Tennishöll við Dalsmára 13

Breyting skv. 2. mgr. 43 gr. skipulagslaga nr. 123/2010

Erindi frá fundi skipulagsráðs nr. 171, dags.07.10.2024

TILLAGA AÐ BREYTTU DEILISKIPULAGI

Deiliskipulag: Kópavogsdalur, útivistarsvæði - í mkv. 1:1000
Samþykkt í bæjarstjórn 22.maí 1990, með síðari breytingum samþykkt í bæjarstórn 13.12.2005, 29.07.2016 og 29.04.2024.

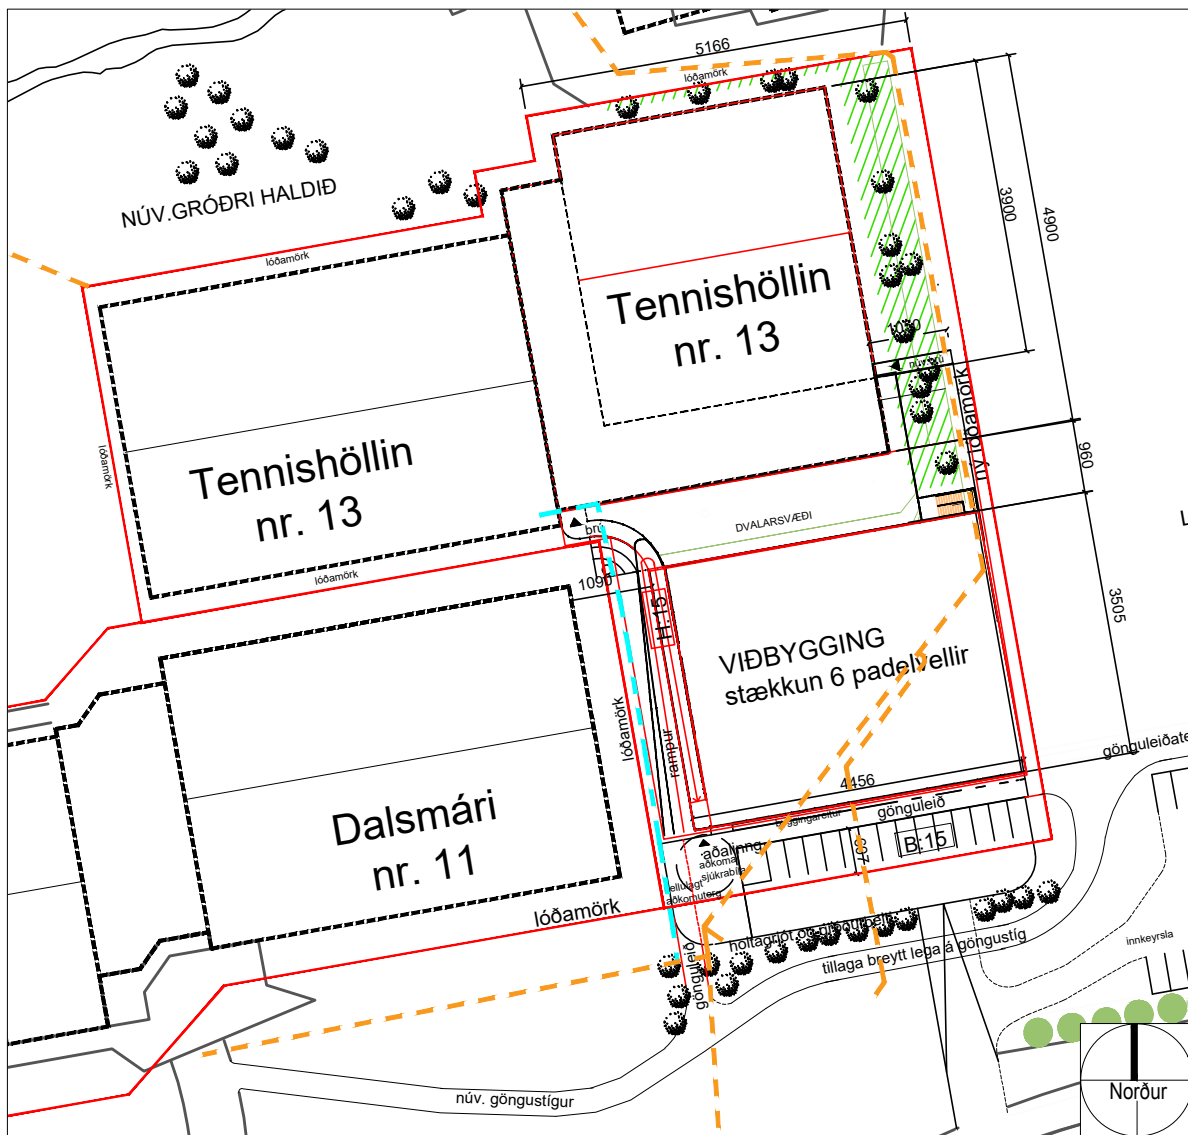
Forsenda fyrir breytingunni (breyting á samþykktri deiliskipulagsbreytingu 29.04.2024):

Frá forhönnun hafa forsendur breyst lítillega varðandi stærð padelvallra frá framleiðanda sem leiðir til að þörf er á aðeins meira rými fyrir vellina.

Einnig hafa forsendur burðarvirkis breyst lítillega, heildarþykktir útvegja/burðarvirkis hafa stækkað frá forhönnun, sem leiðir til að þörf er á meira plássi fyrir gönguleiðir í byggingunni og einnig er þörf á meira plássi til að koma nýjum völlum frá framleiðanda fyrir.

Burðarkerfi undir núverandi brú er með steyptum súlum fyrir miðju, sem gerir það að verkum að ekki er hægt að koma fyrir gönguleiðum sitt hvoru megin við súlur án þess að rífa hönd brúna. Til að notast ennþá við brúna er byggt glerkerfi utan á brúna sem verður tengingangur milli núverandi tennishallar og viðbyggingar á bæði neðri og efri hæð.

Tillaga að breyttu deiliskipulagi:
Tennishöll við Dalsmára 13 í mkv. 1:1000

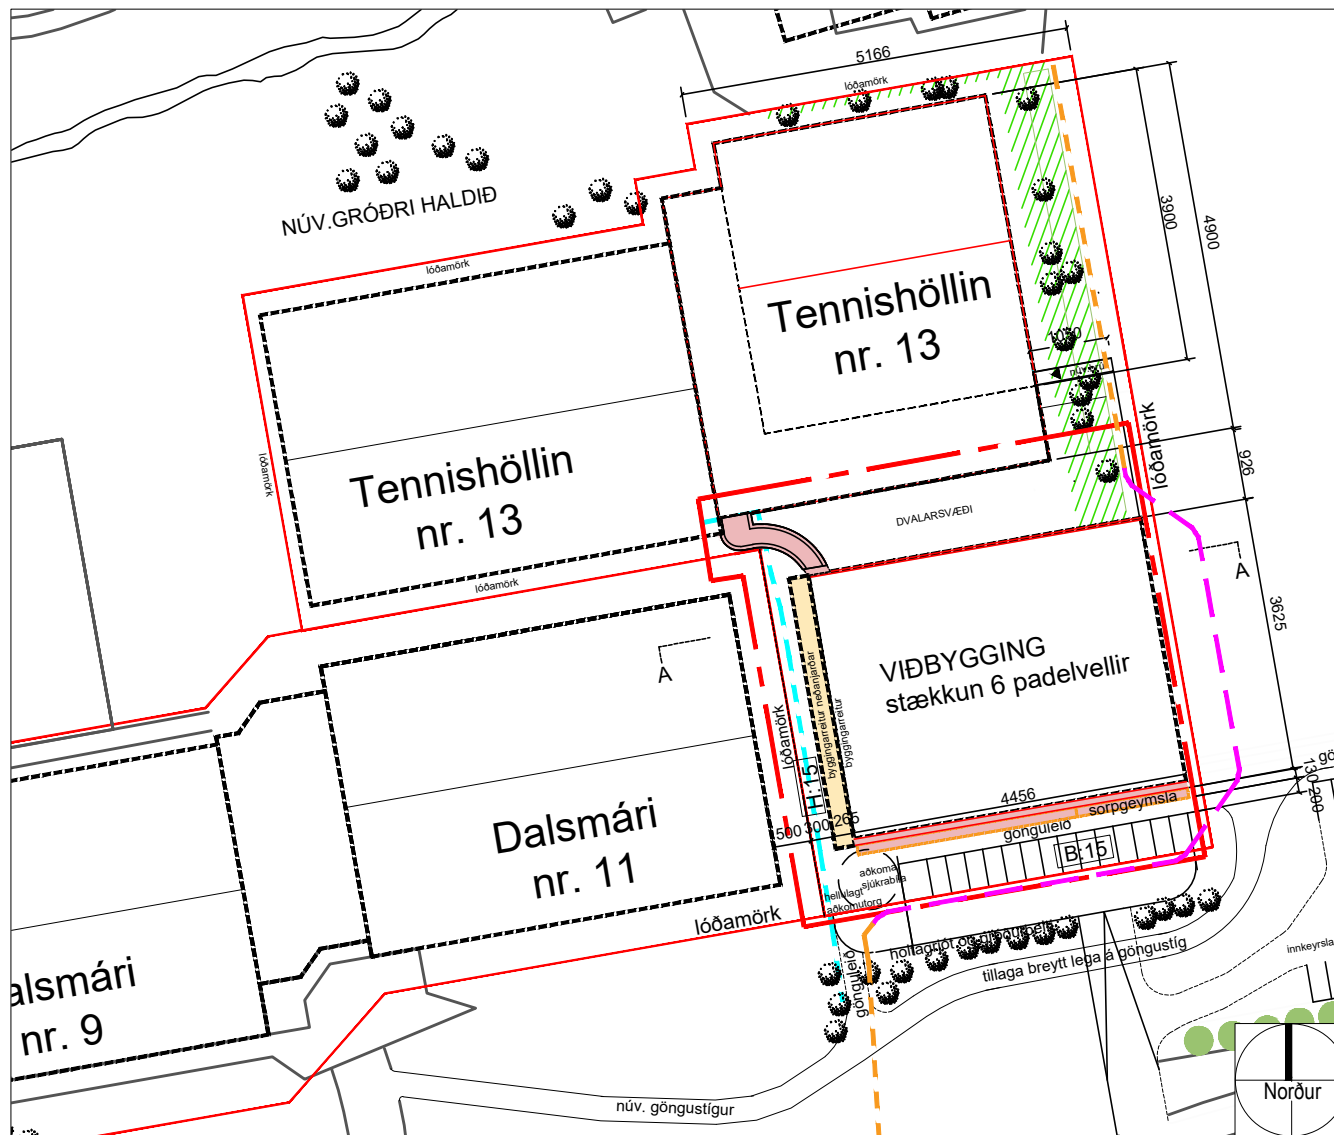
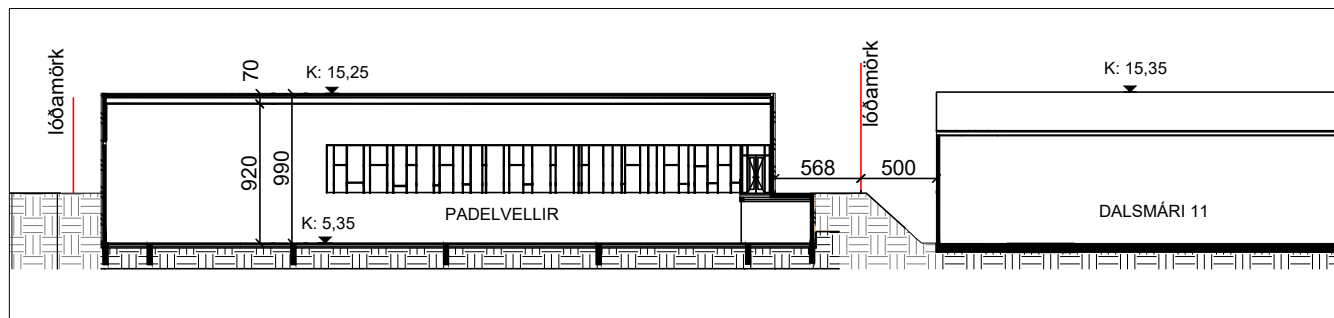
- Byggingarreitir er stækkaður um 1.2m (0.3m til norðurs í átt að núverandi Tennishöll og 0.9m til suðurs), bilastæði haldast innan lóðar Tennishallarinnar.

- Skyggni með lokuðu sorpskýli 1.3m til suðurs
- Byggingarreitir stækkaður til vesturs á 1.hæð (neðanjarðar) um 2.65m
- Glerskýli sett á núverandi brú á báðar hæðir sem myndar tengingang frá núverandi Tennishöll yfir í viðbyggingu

- Heimild til að breikka núverandi brú um 1.0m (0.5m í hvora átt)
- Mænishæð húss hækkuð um 1.2m, fer úr K: 14.05 í K: 15.25
- Dvalarsvæði á lóð minnkar um 0.3m á milli bygginga innan lóðar Tennishallarinnar

- Kóti ofaná núverandi padelvelli leiðréttur, er sýndur K: 11.36 á gildandi skipulagi en á að vera K: 11.90
- Heimild að nýta þak undir þakgarð
- Blágrænar lausnir á þaki

- Notast við torf á þaki
- Fallið er frá flötaleiðum (frá þaki) og rampi
- Dvalarsvæði norðanmegin við viðbyggingu mun hafa setsvæði og svæði sem getur m.a. nýst undir upphitun spilara. Aðgengi frá padelvöllum út á dvalarsvæði

- Opnað verður aðgengi að dvalarsvæðinu með stiga og rennibraut úr austurátt og svæðið þannig opnað að leiksvæðinu austan við Tennishöllina
- Heildarbyggingarmagn aukið um 80m² vegna skyggnis og sorpgæmslu

- Leyfilegt byggingarmagn er 1.800m² verður 1.880m² (A+B fermetrar), heildarbyggingarmagn er 6.665,3m² verður 6.745,3m²
- Nýtingarhlutfall verður 0.86 (var 0.85 áður)
